SERVICE INFO – FAG 0034

Změna modulů ložiska kola

Výrobce: Alexander Dennis

Identifikátor
nápravy DANA: S63U, S75U, T75U

Obrázek 1: U náprav s identifikátorem S63U se musí vedle modulu ložiska kola přídatně vyměnit také brzdový kotouč, uchycení kola, šrouby kola a upevňovací šrouby

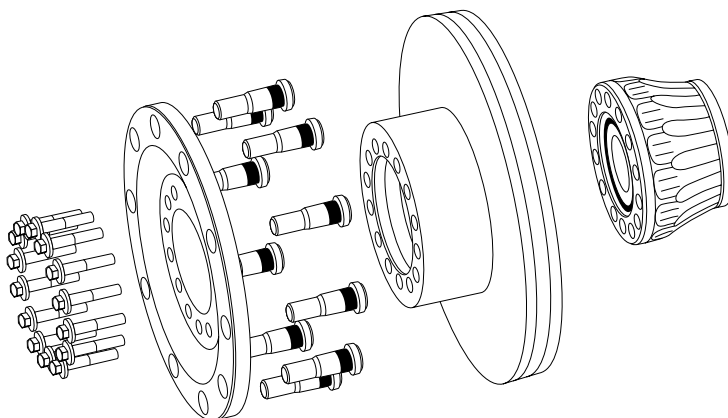
Výrobce autobusů Alexander Dennis přešel u výše uvedených náprav DANA (S63U, S75U, T75U) od dodavatele ložisek kola **Timken** na dodavatele **FAG**.

Pokud je v rámci opravy ještě namontováno ložiska kola Timken, musí se u náprav s identifikátorem S63U, S75U a T75U vyměnit ještě další komponenty.

Identifikátor nápravy	Potřebné komponenty	Obj. č. Alexander Dennis	Počet
S63U	Uchycení kola	658468-3	1 x
	Šroub kola	650723-2	10 x
	Brzdový kotouč	658468-4	1 x
	Upevňovací šrouby	658468-5	14 x
S75U	Uchycení kola	661391-2	1 x
	Upevňovací šrouby	661391-3	14 x
T75U	Uchycení kola	661391-2	1 x
	Upevňovací šrouby	661391-3	14 x
NDS 80	Žádné	-	-

Utahovací momenty upevňovacích šroubů: 236 – 260 Nm
